Montážní pokyny k napínací jednotce 534 0412 10

Výrobce: Ford
Modely: Galaxy, Mondeo IV, S-Max
Motor: 1.8 TDCi
OE-čísla: 6G9Q-6A228-BC / 1425510
8G9Q-6A228-AA / 1567809
Obj. č . 534 0412 10

Stav 09.2011
INA 0081

Obrázek 1: Verze 1

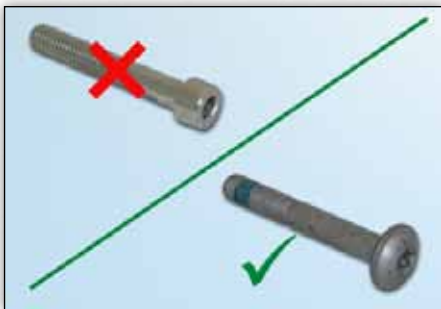
V uvedených vozidlech jsou z výroby montovány dvě různé verze napínací jednotky pro pohon agregátů.

Verze 1 (**obrázek 1**) může být použita jen ve spojení s tlumičem vibrací klikové hřídele.

Verze 2 (**obrázek 2**) může být použita jak ve spojení s tlumičem vibrací klikové hřídele, tak také u vozidel s pevnou řemenicí klikové hřídele.

Schaeffler Automotive Aftermarket proto nabízí výhradně napínací jednotku ve verzi 2.
